設計及び工事計画認可申請書の一部補正について

2022年12月23日付け関原発第566号をもって申請しました設計及び工事計画認可申請書（2023年6月13日付け関原発第124号にて一部補正）について、別紙のとおり一部補正します。

高浜発電所第2号機

設計及び工事計画認可申請書の一部補正

第1表 計算コードへのインプットの元となるパラメータの具体的条件

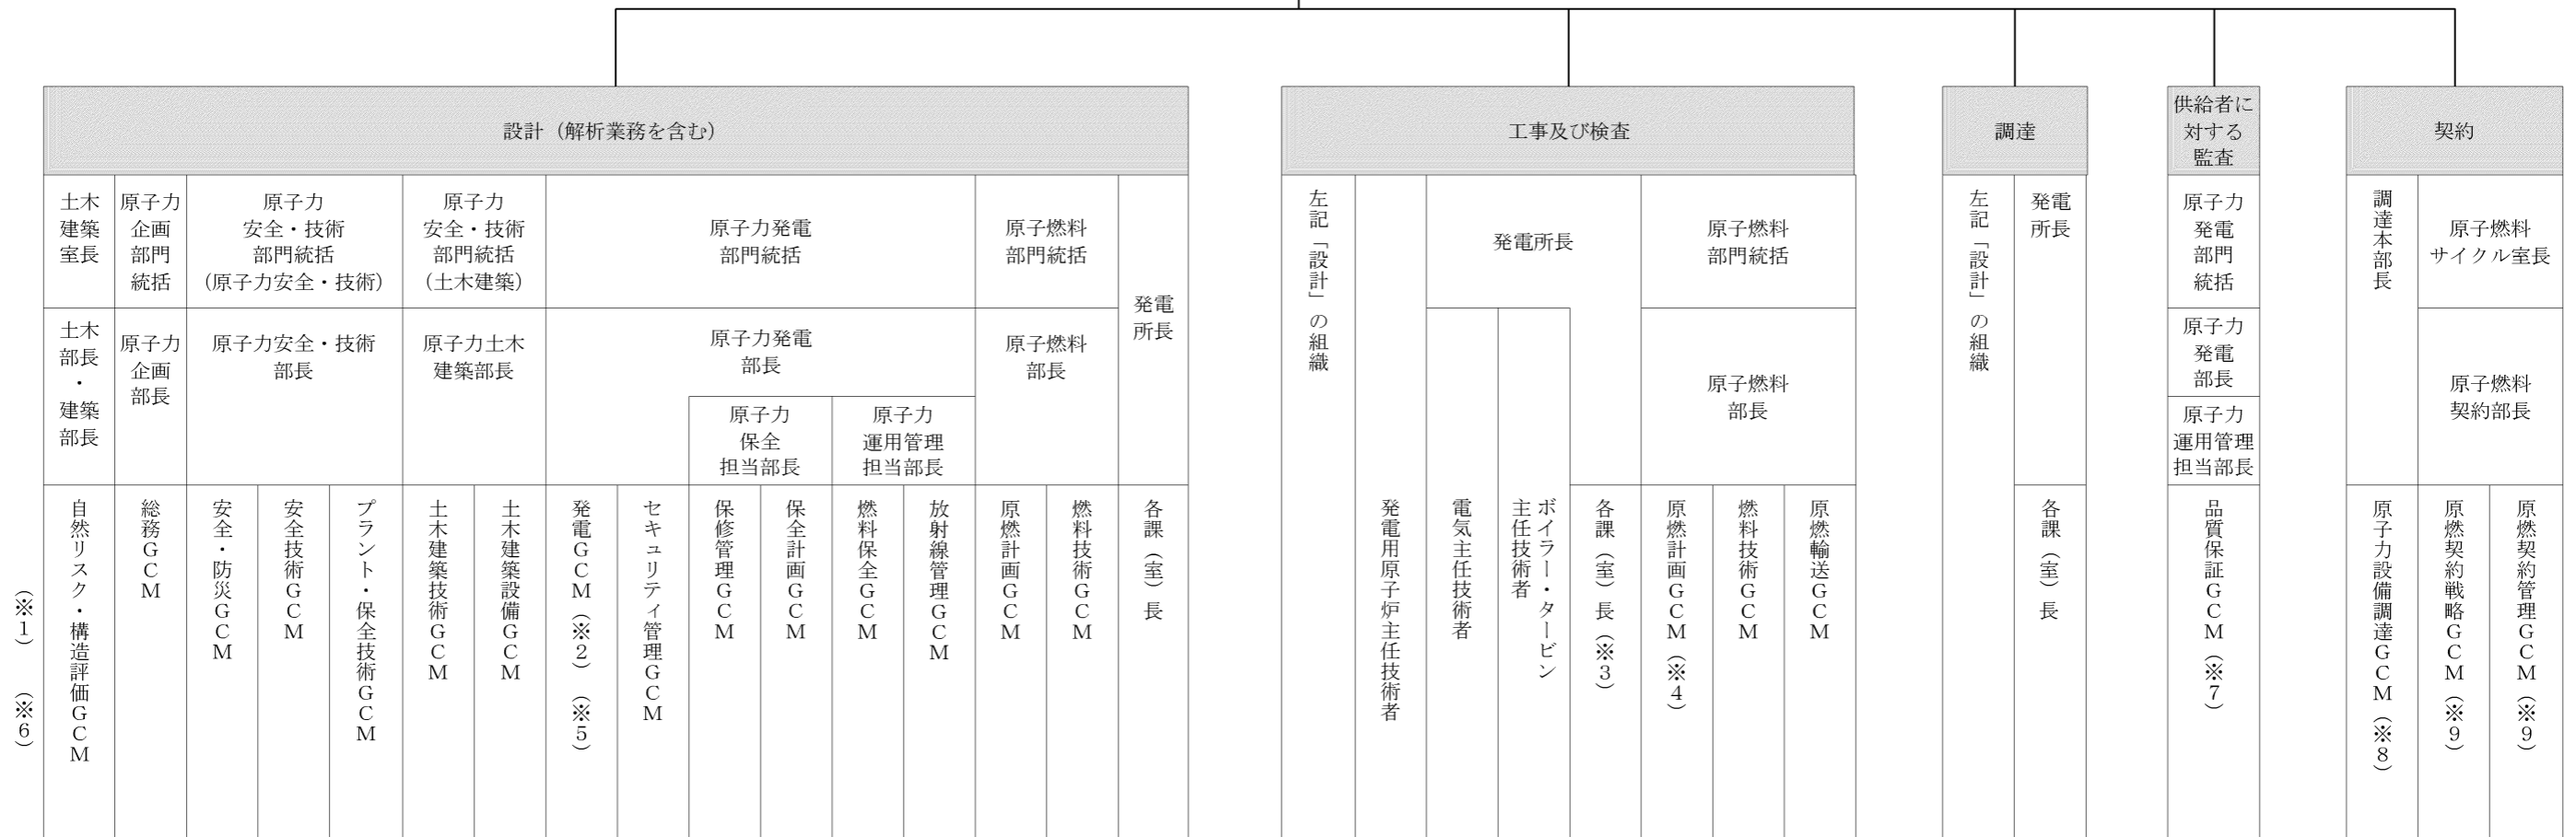
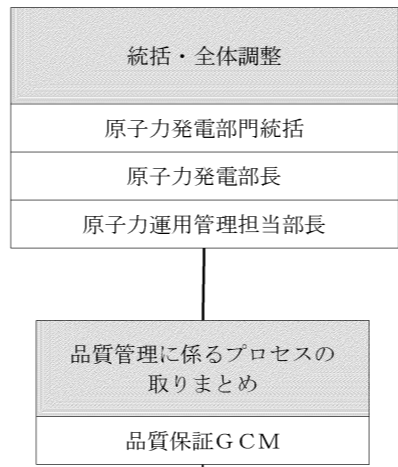
燃料条件	新燃料のみで漏杯 通常ウラン燃料 (Gd入り燃料の存在は考慮しない)	←	←	←
水分条件	流量	□ (m <sup>3</sup> /h)	□ (m <sup>3</sup> /h)	←
	使用済燃料ピットへの流入範囲、流量分布	使用済燃料ピット全面	局所 (3×3から始め、低下傾向が確認できるまで)	←
	燃料集合体内への流入割合	一様	←	←
	液膜厚さ	23 (%)	←	46 (%)
	液膜厚さ評価式	100 (%)	←	←
	燃料集合体内へ流入した流量のうち液滴となる流量割合	包絡式	←	←
	燃料集合体内へ流入した流量のうち液滴のまま落下する流量割合	0 (%)	←	←
	流入範囲内	飽和蒸気密度 0.0006 (g/cm <sup>3</sup> )	←	←
	燃料集合体内	液滴径1.5mmを用いた	←	←
	燃料集合体外	燃料集合体外	←	←
燃料集合体外	流入範囲外	←	←	←
海水中の塩分濃度	←	←	←	←
評価結果	冠水時：0.947 水位0mm時：0.859	冠水時：0.947 水位0mm時：0.862	冠水時：0.947 水位0mm時：0.881	冠水時：0.947 水位0mm時：0.874
※流入範囲が4×4ラックのとき				
記載の充実 (解析コードの妥当性確認範囲に則した評価結果の追加)

評価条件		事故時の実態により則したケース (基本ケース)	1手順当たりのポンプ台数による感度を確認する解析 (ケース①)	風の影響① (流入範囲を狭める風の影響) による感度を確認する解析 (ケース②)	風の影響② (斜め方向に液滴を落下させ燃料集合体内への流入割合に影響を与える風の影響) による感度を確認する解析 (ケース③)	スプレー試験における液滴径測定箇所ごとの結果の差異による感度を確認する解析 (ケース④)		
燃料条件	燃料配置	新燃料のみで満杯	←	←	←	←		
	燃料種類	通常ウラン燃料 (Gd入り燃料の存在は考慮しない)	←	←	←	←		
水分条件	流量		□ (m <sup>3</sup> /h)	□ (m <sup>3</sup> /h)	□ (m <sup>3</sup> /h)	←	←	
	使用済燃料ピットへの流入範囲、流量分布	流入範囲	使用済燃料ピット全面	←	局所 (3×3から始め、低下傾向が確認できるまで)	使用済燃料ピット全面	←	
		流量分布	一様	←	←	←	←	
	燃料集合体内への流入割合		23 (%)	←	←	46 (%)	23 (%)	
	液膜厚さ	燃料集合体内へ流入した流量のうち液膜となる流量割合	100 (%)	←	←	←	←	
		液膜厚さ評価式	包絡式	←	←	←	←	
	気相部水密度 (放水の液滴径等)	流入範囲内	燃料集合体内へ流入した流量のうち液滴のまま落下する流量割合	0 (%)	←	←	←	←
			燃料集合体内	飽和蒸気密度 0.0006 (g/cm <sup>3</sup> )	←	←	←	←
		燃料集合体外	液滴径1.5mmを用いた水密度	←	←	←	液滴径0.4mmを用いた水密度	
		流入範囲外	—	—	—	0.0006 (g/cm <sup>3</sup> )	—	
海水中の塩分濃度		—	—	—	—	—		
評価結果		冠水時：0.947 水位200mm時：0.859 (水位0mm時：0.803)	冠水時：0.947 水位200mm時：0.862 (水位0mm時：0.809)	冠水時：0.947 水位200mm時：0.903* (水位0mm時：0.881*)	冠水時：0.947 水位200mm時：0.874 (水位0mm時：0.830)	冠水時：0.947 水位200mm時：0.872 (水位0mm時：0.826)
